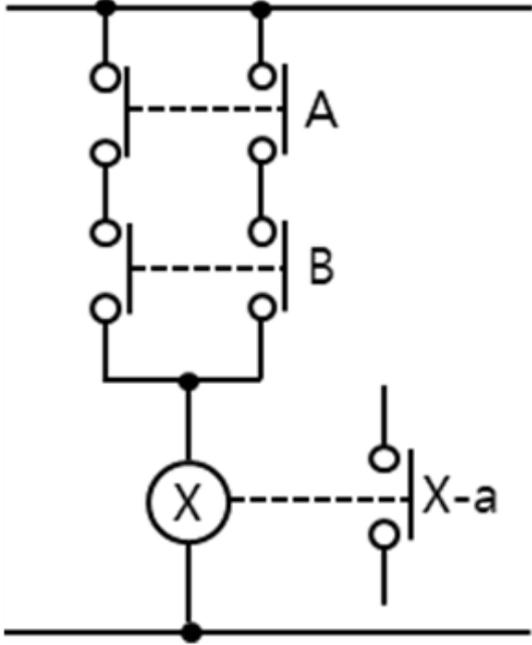
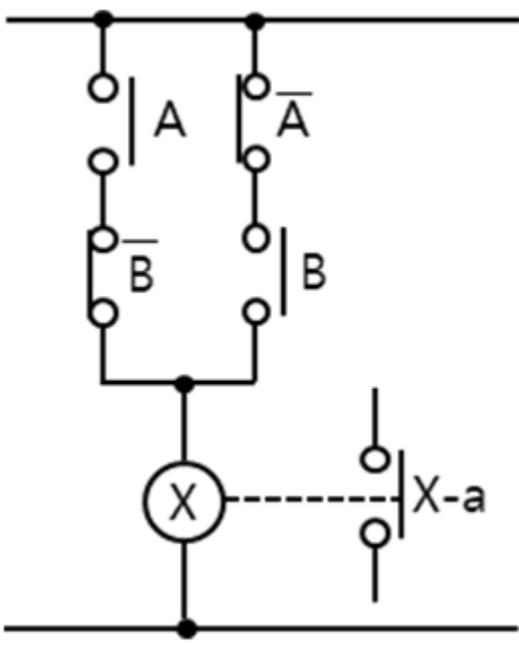
위치	오류유형	수정 전	수정 후
101~101p (6)의 2	개념,공식-설명	<p>(6) 배타적 OR회로 ② 유접점 논리회로와 논리기호</p> 	<p>(6) 배타적 OR회로 ② 유접점 논리회로와 논리기호</p> 
253~253p 핵심이론 02	해설	<p>(1) 자동화재탐지설비 수신기의 설치기준 ① 4층 이상의 특정소방대상물에는 발신기와 전화통화가 가능한 수신기를 설치할 것</p>	<p>① 삭제&lt;2022. 5. 9.&gt; ※ 관련 문제로는 p257 핵심예제 2-1, p309 62, p417 78, p461 76, p544 75, p564 74가 해당하며 개정으로 인해 더 이상 성립하지 않는 문제입니다.</p>
		수정 사유	화재안전기준(NFSC 203) 개정(2022.5.9.)
